東海再処理施設の安全対策に係る廃止措置計画認可変更申請対応について

令和3年4月22日  
再処理廃止措置技術開発センター

# 火災対策室からの指摘を踏まえた高放射性廃液貯蔵場（HAW）及び ガラス固化技術開発施設（TVF）ガラス固化技術開発棟に対する 火災防護対策の検討について

資料 1

防護対象機器  
(槽類換気系排風機)

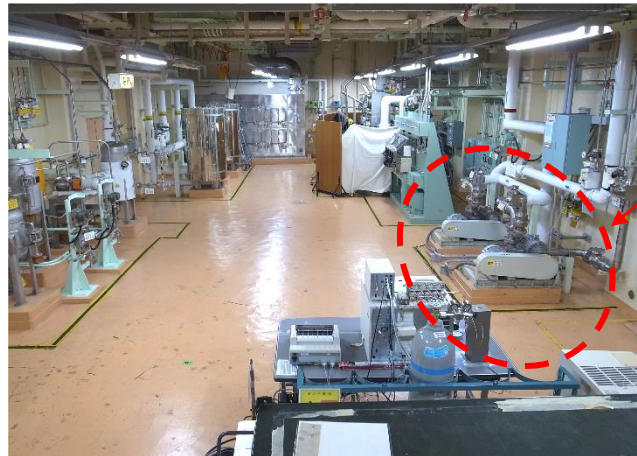
系統分離が必要な火災防護対象	系統間の距離	系統間の耐火バリア	火災感知設備	自動消火設備	今後の実施項目
排風機（槽類換気系）K463, K464	約0.9 m	無し	区画の火災感知設備	無し	★代替策①により対応を行う
動力ケーブル	約0 m (同一のラックに敷設)	★片系を鋼製の電線管に収納	区画の火災検知設備	無し	★片系統を鋼製の電線管を使用し敷設し直す

①審査基準の要求する系統分離対策に従って、動力ケーブル片系統を新たに1時間耐火相当の鋼製電線管に収納するとともに、可能な範囲で両系統がそれぞれ異なる火災区画になるよう敷設し直すことや、火災報知設備の多様化・多重化を行うものの、排風機については必要な物理的な空間が確保できず対策が困難である。そのため、万が一、火災により防護対象設備の2系統が同時に機能喪失した場合においては、可搬型設備等を用いた事故対処により重要な安全機能を確保して蒸発乾固の発生を防止するとともに、予備ケーブルで仮設の系統を速やかに設置できるよう準備する。なお、予備ケーブルについては、火災の発生時に既設のケーブルと同時に損傷することが無いよう配置を考慮する。
